Viktig information — Dell OptiPlex 790/990

Moderkort

Dell OptiPlex 790/990-datorer levereras nu med ett nytt moderkort utan följande komponenter:

Figur 1. Tidigare version av moderkort med kylfläns

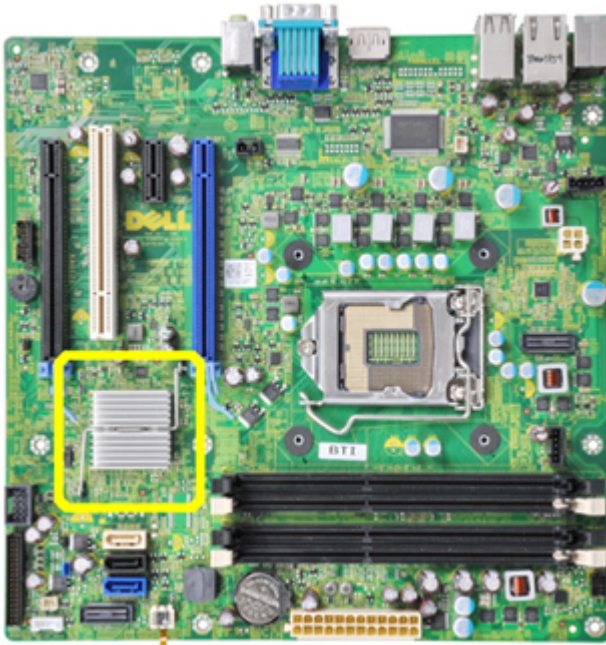
Borttagning av kylfläns

Bilden som följer visar en tidigare version av moderkortet som levererades med kylflänsen.

Moderkort som levererats med A11-versionen eller senare innehåller INTE en kylfläns.

**OBS:** Om BIOS nedgraderas till en tidigare version än A11-versionen visas ett felmeddelande.

Figur 2. Moderkort med borttagen termodetektor och kylfläns

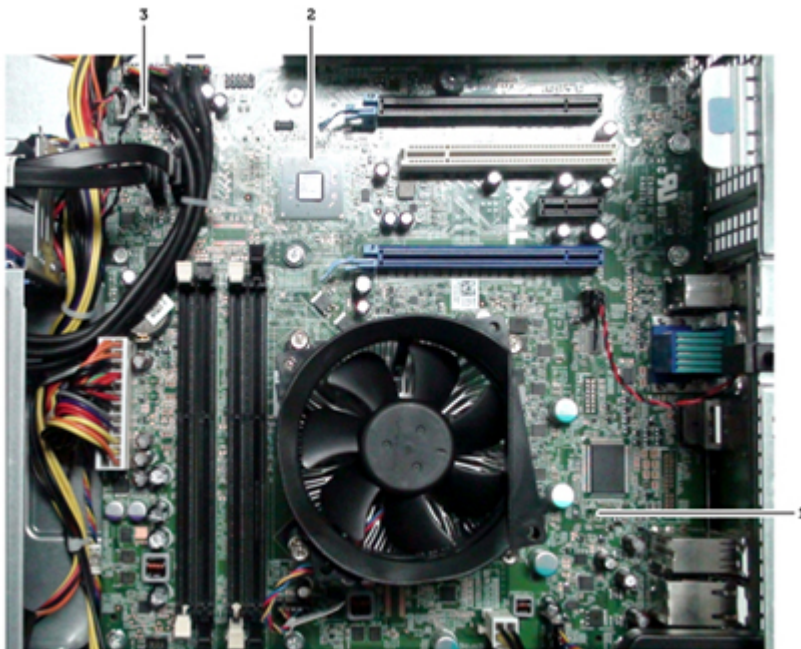
Borttagning av nätaggregatets termodetektor

Nätaggregatets termodetektor tas endast bort från bordsdatorchassit.

1. kontakt-1 för termodetektor och kabel borttagna
2. kylfläns för kretsupsättning borttagen
3. kontakt-2 för termodetektor

OBS: Om du har ersatt ditt moderkort med ett nytt moderkort för bordsdatorchassit måste du kontrollera att BIOS-versionen är A11 eller högre.

! VARNING: Om du inte uppdaterar BIOS-versionen visas felmeddelandet **Alert! Chipset heat sink not detected** (Varning! Kretsupsättningens kylfläns hittades inte) under självtestet vid strömtillslag (POST).
